013

21/04/2006

Technical Bulletin

Entraînement accessoires sur moteurs Renault 1.5 DCi

Fig.1

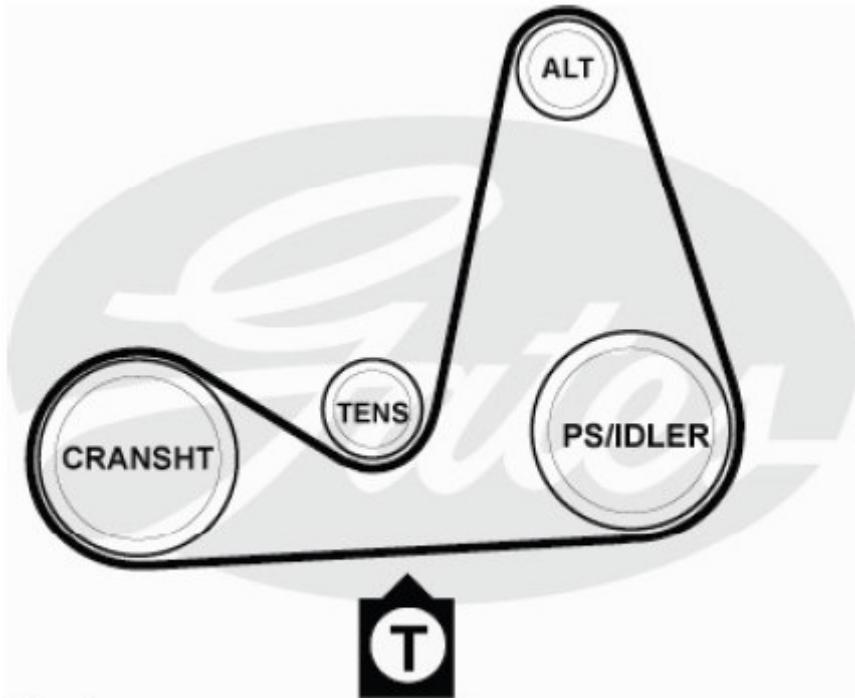
Mesurer la tension en bas entre le vilebrequin et la pompe de direction assistée (ou le galet fou sur les véhicules sans direction assistée) (Fig.1).

Lors de la mesure de tension avec le STT-1, clé à "8", "180" (largeur virtuelle de 180 mm). Avec l'appareil de tension Krikit, la tension doit être de 70 Kg.

Maintenant, serrer les deux boulons (36 Nm).
Donner deux tours de moteur dans le sens des aiguilles d'une montre.

Vérifier la tension et ajuster si nécessaire.
Réinstaller toutes les pièces dé montées.
